## Blitzlicht <sup>(1)</sup>: Von (anderen) Städten lernen.

Checkliste (Fußverkehrscheck/Fußverkehrs-Audit) im Rahmen des Projektes: „Handlungsleitfaden für Fußverkehrsstrategien (FVS)“ vom FUSS e.V. zusammengestellt.

### 3. Beobachtungen im und um das Zentrum herum

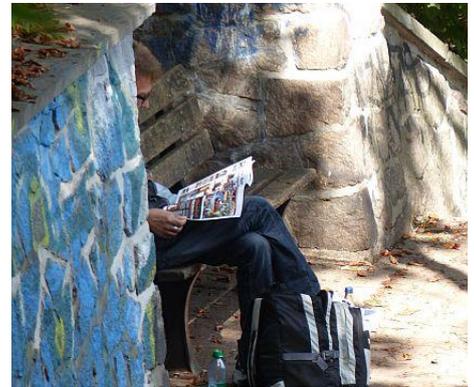
- (120) ... obwohl nur wenige Schritte später ein sehr schöner Abschnitt des Rosenhofes folgt. Welche Stadt hat heute noch derartige Wasserspiele im Dauerbetrieb?
